Locomotive Pointers

Technical Publications

Fig.1 - Comparación de anillos de asiento

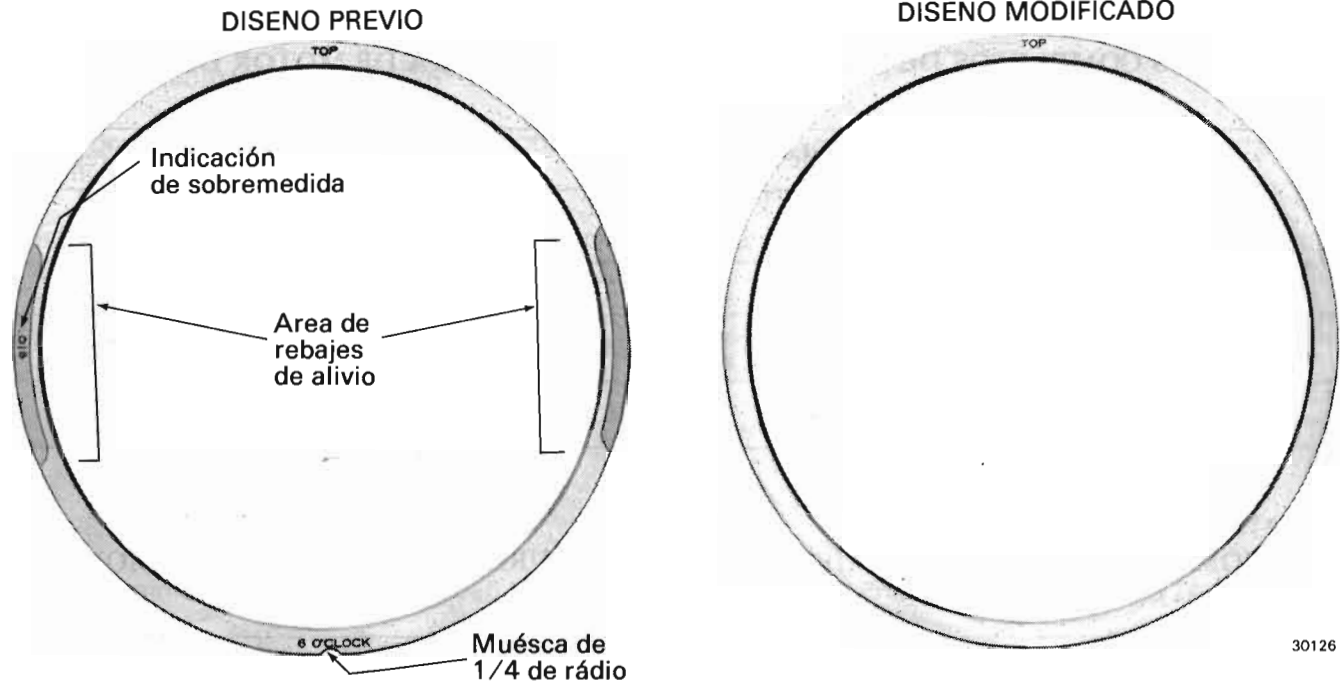
El anillo 9409180 de asiento de la cabeza, Fig. 1, y los anillos sobremedida 9516094 (.018" sobremedida - .230" grueso) se han modificado recientemente para eliminar los rebajes que se localizaban en las posiciones de las 3 y las 9 de las manecillas del reloj.

Dado que la localización circunferencial no es necesaria con el nuevo anillo, la muesca que se

localizaba en la posición de las 6 también se ha eliminado. La marca "TOP" sin embargo se mantendrá, ya que es necesario instalar el anillo de asiento de la cabeza con el chaflán del diámetro interior hacia arriba.

La eliminación de los rebajes ayudará a reducir el desgaste del anillo. El propósito original de los rebajes fué el de aliviar esfuerzos en el flanco de la cabeza en el área donde se sujeta con los cangrejos. Sin embargo, otros cambios habidos en manufactura, han hecho innecesarios los rebajes.

Fig.1 - Comparación de anillos de asiento

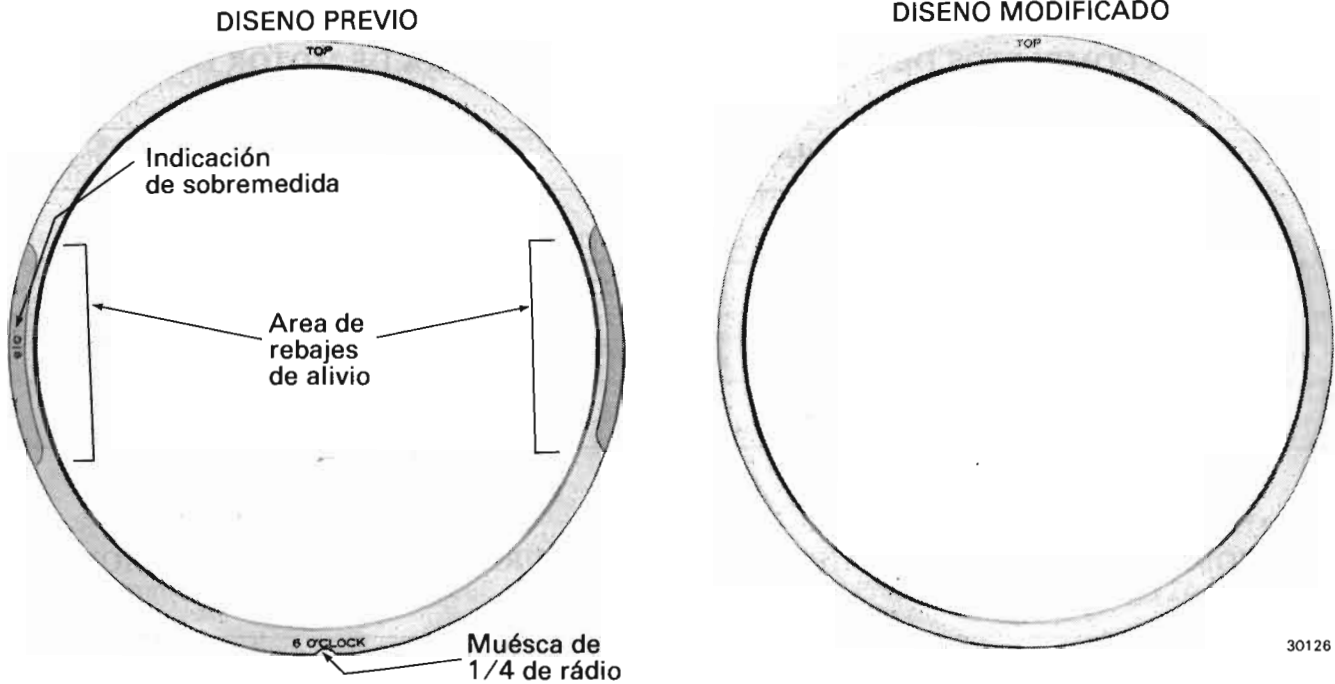
El anillo 9409180 de asiento de la cabeza, Fig. 1, y los anillos sobremedida 9516094 (.018" sobremedida - .230" grueso) se han modificado recientemente para eliminar los rebajes que se localizaban en las posiciones de las 3 y las 9 de las manecillas del reloj.

Dado que la localización circunferencial no es necesaria con el nuevo anillo, la muesca que se

localizaba en la posición de las 6 también se ha eliminado. La marca "TOP" sin embargo se mantendrá, ya que es necesario instalar el anillo de asiento de la cabeza con el chaflán del diámetro interior hacia arriba.

La eliminación de los rebajes ayudará a reducir el desgaste del anillo. El propósito original de los rebajes fué el de aliviar esfuerzos en el flanco de la cabeza en el área donde se sujeta con los cangrejos. Sin embargo, otros cambios habidos en manufactura, han hecho innecesarios los rebajes.
